RESOLUCIÓN PARME No. 50 DE 2025

"Por medio de la cual no se aprueba el Programa de Trabajos y Obras - PTO- dentro de la Licencia de Explotación No. T59005"

CONCEPTO TÉCNICO PARME No. 662

REFERENCIA: LICENCIA DE EXPLOTACIÓN (D 2655) No. T59005
TITULAR: JENNIFER CORDOBA PEREZ, JUAN CAMILO CORDOBA PEREZ, JUAN DIEGO CORDOBA PEREZ, MARIA CORDOBA MOSCOSO
MINERAL: MINERAL DE ORO
CLASIFICACIÓN MINERA: PEQUEÑA MINERÍA
DEPARTAMENTO: ANTIOQUIA
MUNICIPIO: REMEDIOS
ÁREA: 96,668 HECTÁREAS (AnnA Minería)
RMN: 09 DE JUNIO DE 2011 (10 AÑOS)
DURACIÓN: (EN TRÁMITE CAMBIO DE MODALIDAD A CONTRATO DE CONCESIÓN)
ETAPA CONTRACTUAL: EXPLOTACIÓN

Figura 2.1-2 Superposición de áreas excluibles y/o restrictivas con la Licencia de Explotación No. T59005

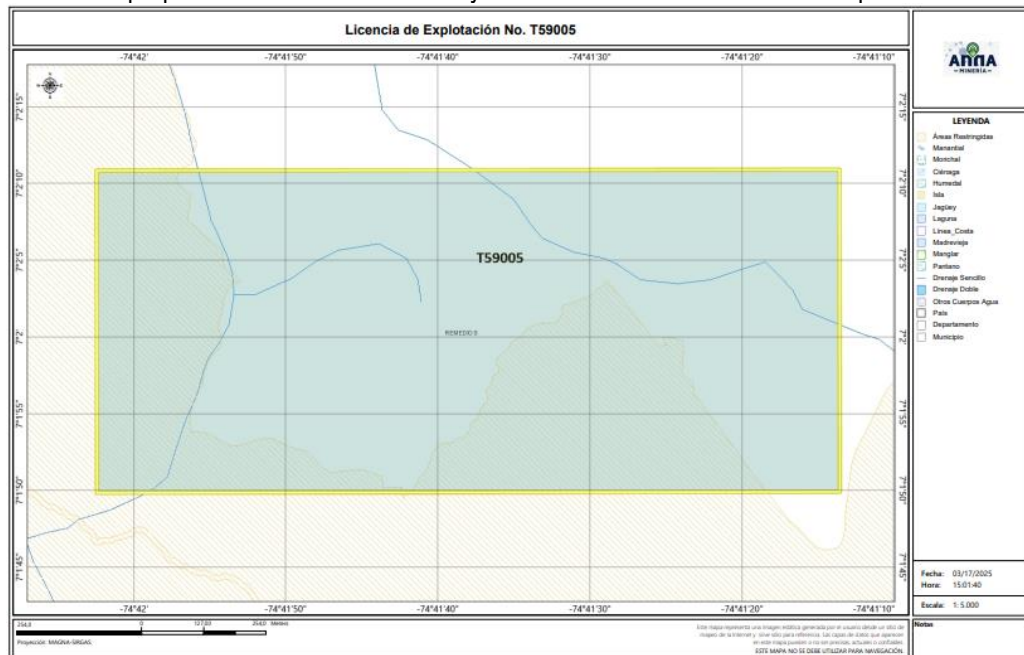
Una vez revisada la información generada por el visor geográfico del Sistema Integral de Gestión Minera – Anna Minería (17 de marzo de 2025, 3:01 pm), la Licencia de Explotación No. T59005 presenta superposición parcial con áreas de restricción RST_PERIMETRO_URBANO_PG, ZON_REST_REMEDIOS, Fecha de actualización: 15 de septiembre de 2020.

Figura 3.1-1 Ubicación de las muestras en la mina subterránea "La Palmichala". Topografía actualizada al 25 de febrero de 2013.

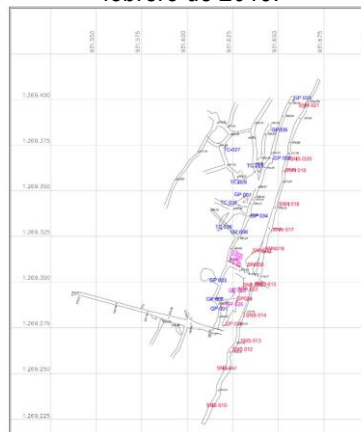
- *El titular presenta un muestreo de rocas (22 muestras), distribuidas en frente de explotación y zonas representativas, sin embargo, en el plano de localización de muestras solo permite la identificación de 5 muestras en lo que aparentar ser frentes de explotación. El titular no presenta una descripción detallada de las muestras colectadas y si bien se presenta los resultados obtenidos, estos resultados no cuentan con*

Figura 3.1-1 Histograma y estadísticos obtenidos mediante herramienta de software.

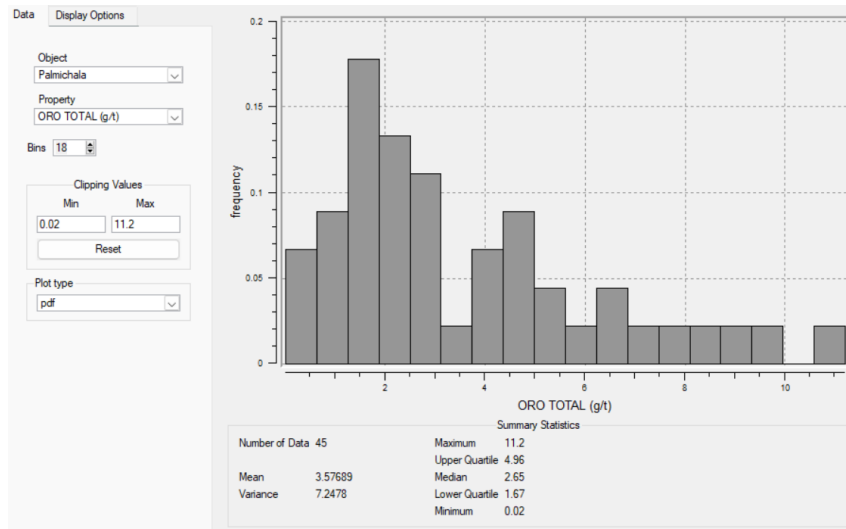
El análisis estadístico planteado, contempla la realización de una modelación estadística básica que permitió determinar una modelación estadística básica soportada en el histograma suministrado arrojando resultados de valores promedio que relaciona los tenores de oro, sin embargo, no se realiza una depuración de valores que pudieran ser considerados como anómalos y/o erráticos, entendiéndose que el histograma reporta dos (2) picos que se alejan del promedio. Entendiéndose esto y comparando con los valores modelados se ve cierta coherencia pues la tabla de resultados muestra valores de tenor promedio entre 3,0 y 3,5 gr también se reportan datos de 11,92 y 0,71 gr de Au. Teniendo en cuenta esto, el titular no presenta un acotamiento en su modelación estadística que permita analizar valores erráticos que proporcionen un mayor afinamiento del modelo estadístico planteado. De acuerdo con lo anteriormente descrito, no se ha dado respuesta al requerimiento.
